Autorité environnementale

**Avis délibéré de l’Autorité environnementale
sur la révision du schéma régional de
raccordement au réseau des énergies
renouvelables (S3REnR) de la région des Hauts-
de-France (02, 59, 60, 62, 80)**

n°Ae : 2023-75

Avis délibéré n° 2023-75 adopté lors de la séance du 19 octobre 2023

Figure 6 : Synthèse des travaux envisagés (source: S3REnR, dossier)

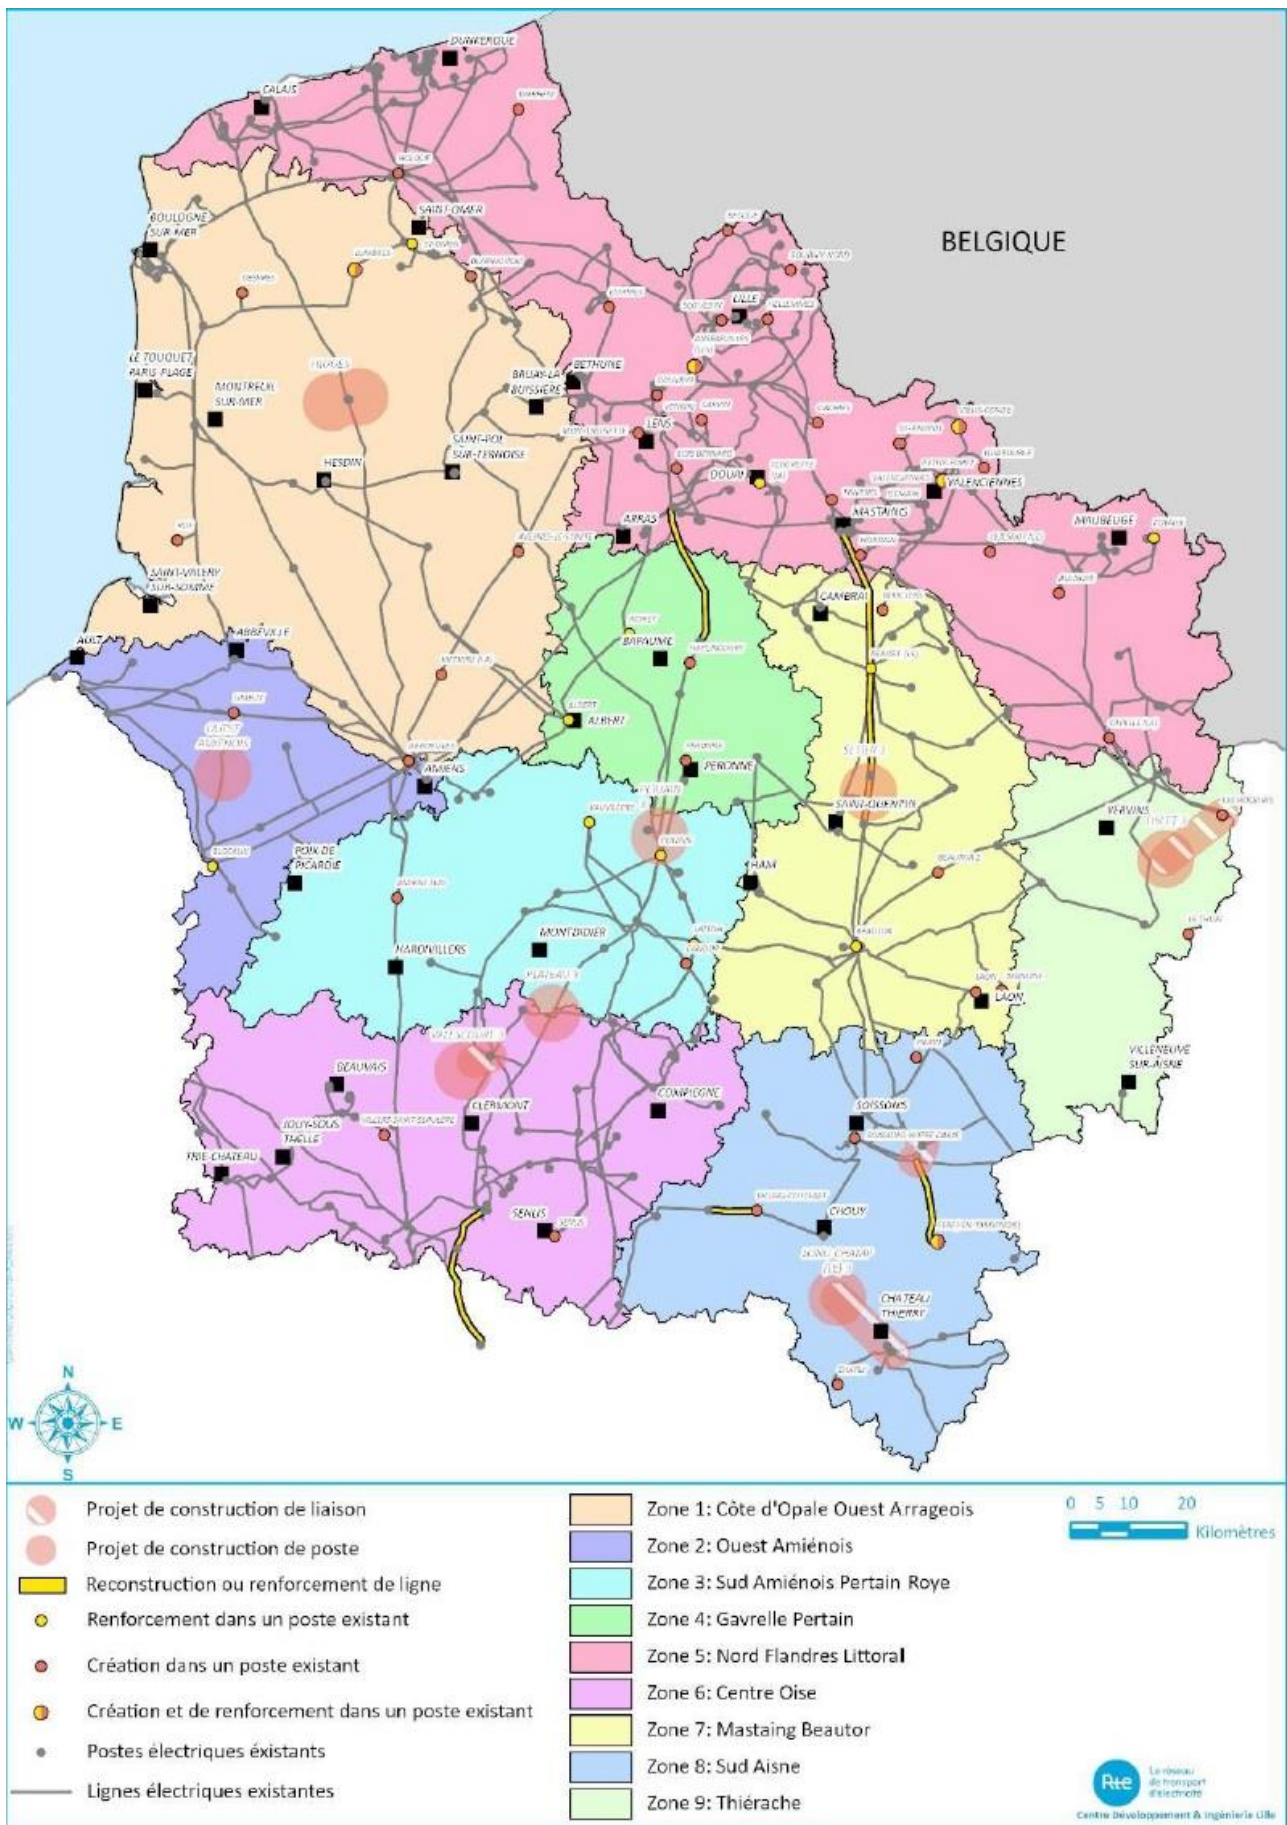
Une présentation synoptique de tous les aménagements envisagés fait défaut, elle est faite zone électrique par zone électrique.

L'Ae recommande de présenter une synthèse de l'ensemble des ouvrages à modifier et à créer à l'échelle régionale en précisant le nombre de postes et de liaisons à modifier et à créer, les surfaces artificialisées ou les longueurs cumulées ainsi que la nature souterraine des nouvelles liaisons.
